Título: Relatório de Consulta Pública

Eixo Paraimo – Feira – Arouca - Recarei, a 400 kV

Autoria: Agência Portuguesa do Ambiente
Departamento de Comunicação e Cidadania
Ambiental
Divisão de Cidadania Ambiental
Rita Cardoso

Data: fevereiro de 2024

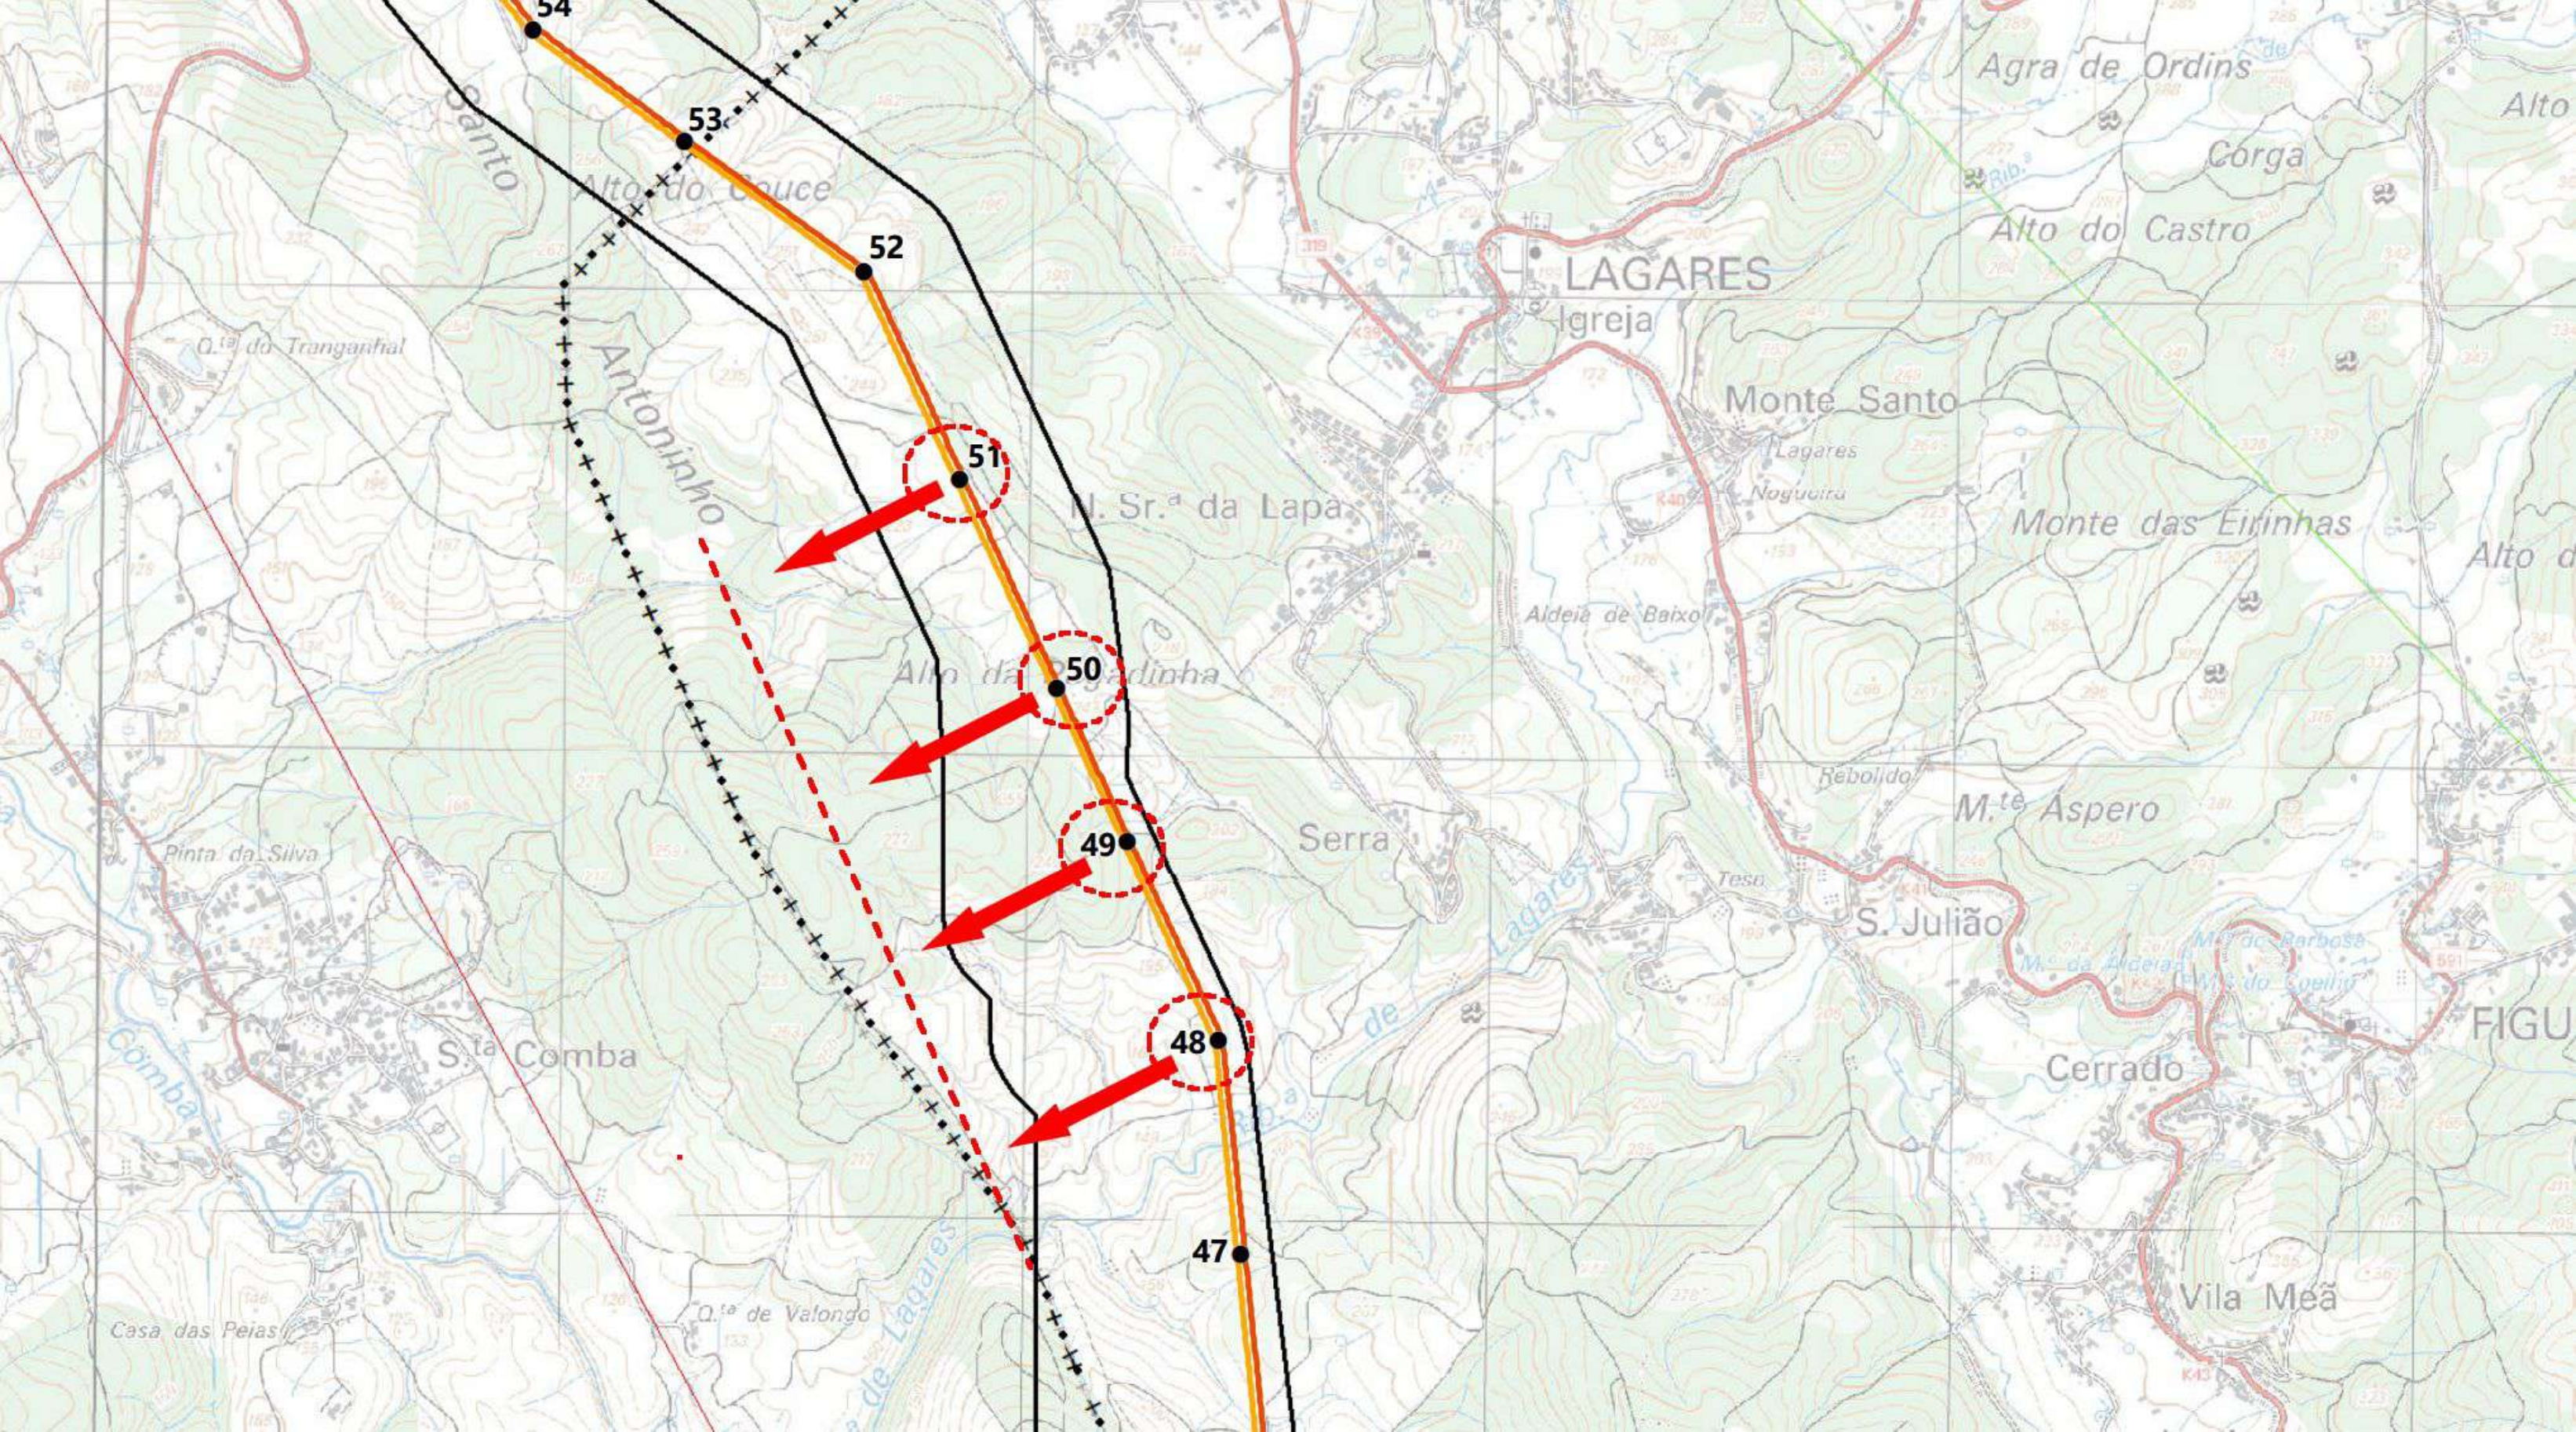
46. De tudo o já referido, considera a Sociedade ficar clara a necessidade de, desde logo, não permitir que os terrenos da vinha sejam afectados pelas obras de construção em

causa no projecto, e bem assim, a importância de impedir, por um lado, que por cima da vinha passe parte da linha eléctrica a instalar no quadro deste projecto,
